Mémoire en réponse à l'avis de la MRAe

Création d'une centrale photovoltaïque au sol à ARMOUS ET CAU
(32)

Avis
sur une centrale photovoltaïque au sol à ARMOUS ET CAU (32)

N°Saisine : 2025-014780

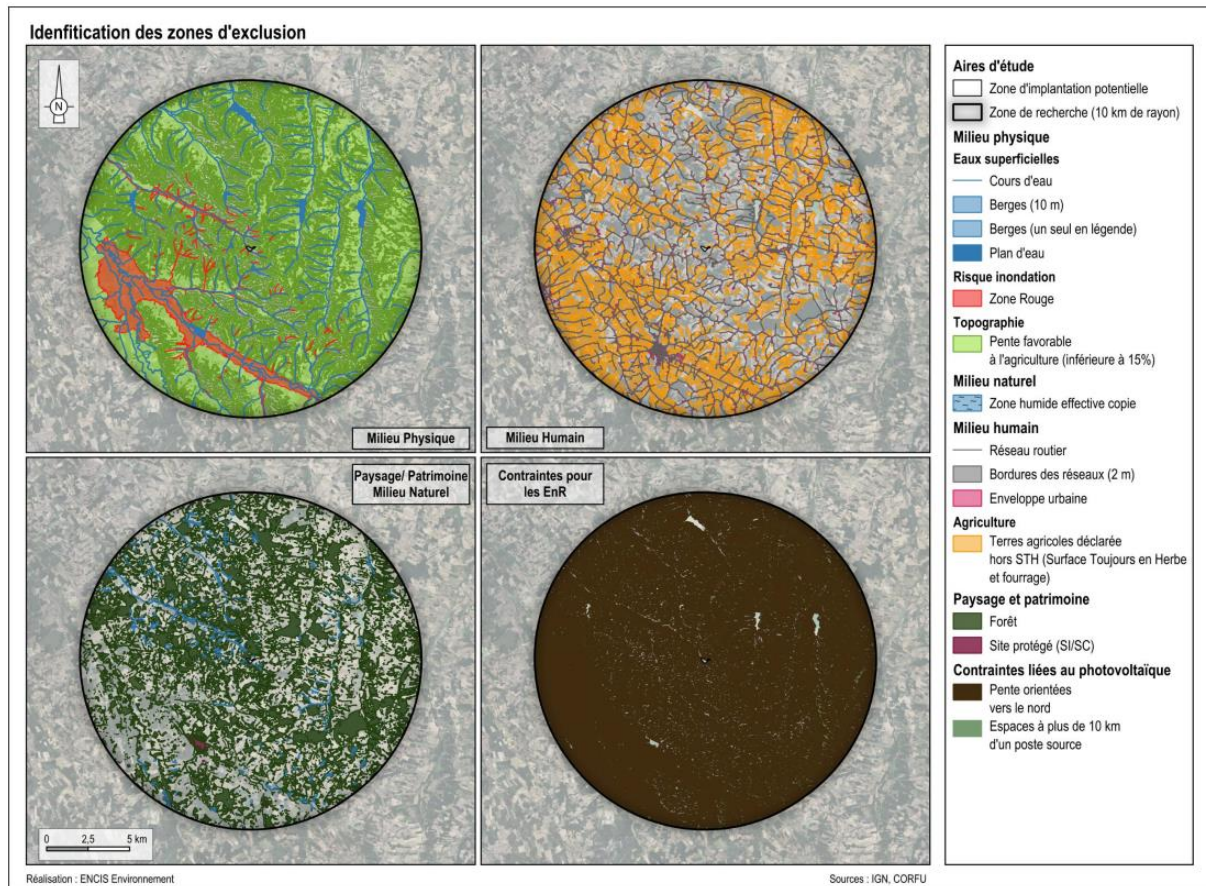
« Compte tenu des enjeux identifiés sur la zone d'implantation (notamment le paysage), la MRAe recommande de mener à son terme, à l'échelle pertinente, a minima intercommunale, la démarche de recherche du site des sensibilités environnementales les plus faibles, de

Numéro sur carte – commune	Type de foncier	Motif de refus
1 – Tillac	Ancienne carrière 25 ha Pente maximale d'environ 30%	Le sens des pentes n'est pas homogène, la topographie du site est irrégulière avec un enchainement de dépressions et de reliefs
2 – Peyrusse-Grande	Ancienne STEP (Basias MPY3202096) 14 ha Pente maximale de 36%	Pente du terrain trop forte et irrégulière, couplée à la présence d'une végétation conséquente
3 – Marciac	Ancienne STEP (Basias MPY3202058) 1,5 ha	Propriété de la mairie de Marciac ; Prise de contact aout 2022 restée sans retour

Figure 32 : Coupe des structures porteuses prévues sur la partie plane du site d'Armous-et-Cau (Source : CORFU Solaire)

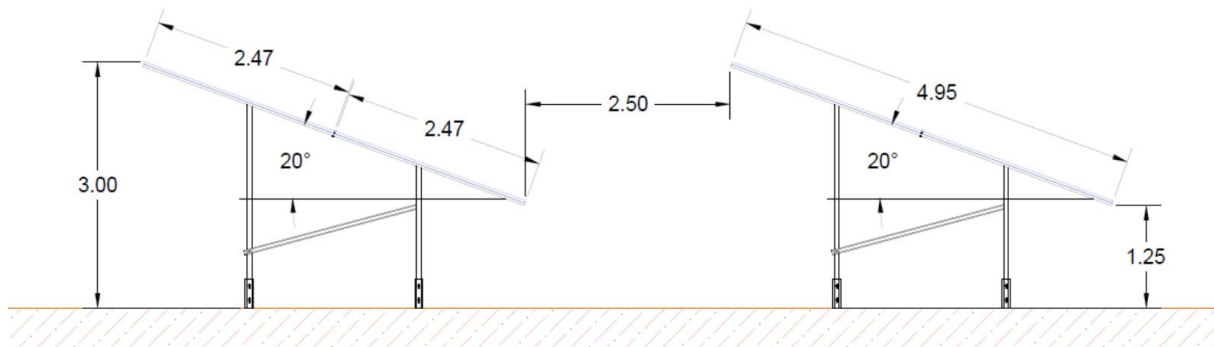
« La MRAe recommande de rendre les panneaux photovoltaïques le plus mats possible afin de réduire la mortalité des espèces polarotactiques en atténuant les effets de la confusion visuelle avec les plans d'eau. »

Par ailleurs, la disposition même des panneaux au sein du projet participe à la réduction des effets de confusion visuelle. En effet, les panneaux sont implantés avec une inclinaison de 20 degrés et sont espacés entre eux, permettant la diffusion de la lumière et empêchant la formation d'une surface uniforme susceptible de simuler un plan d'eau continu. Plus précisément, la distance entre deux rangées de structures sera de 2,50 mètres, tandis que les pieux vissés servant à l'ancrage des structures seront espacés de 7 mètres. Ces espacements favorisent la

perméabilité visuelle et limitent la perception d'une surface lisse et réfléchissante susceptible d'attirer des espèces sensibles à la polarisation de la lumière. L'espacement inter-modules d'au minimum 2 centimètres entre chaque panneau contribue également à réduire la perception d'une nappe lisse et continue.
